Wyjaśnienia i odpowiedzi do złożonych pytań do zapytania ofertowego dotyczącego wymiany wentylatora FK/60 zamontowanego na strychu budynku B Wielkopolskiego Urzędu Wojewódzkiego w Poznaniu.

W załączeniu tabliczka znamionowa urządzenia

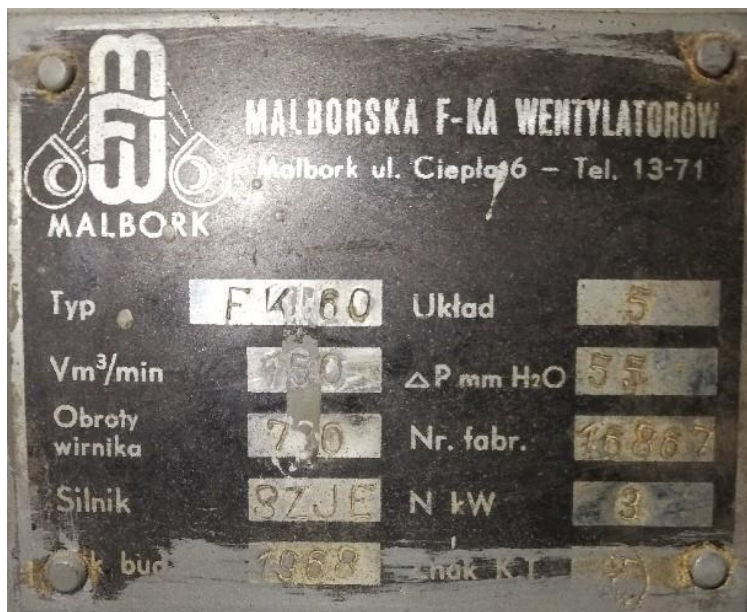
Dodatkowo proszę o informacje dotyczącej wydajności oraz sprężu nowego wentylatora? Czy wentylator ma być zostać zamontowany w jakimś specjalnym wykonany? np. chemoodporny?

Nowe urządzenie winno mieć parametry zbliżone do obecnego urządzenia lub wyższe.

Obecnie zamontowane urządzenie ma spręż 55, silnik o mocy 3 kW oraz wydajność 150 Vm³/min
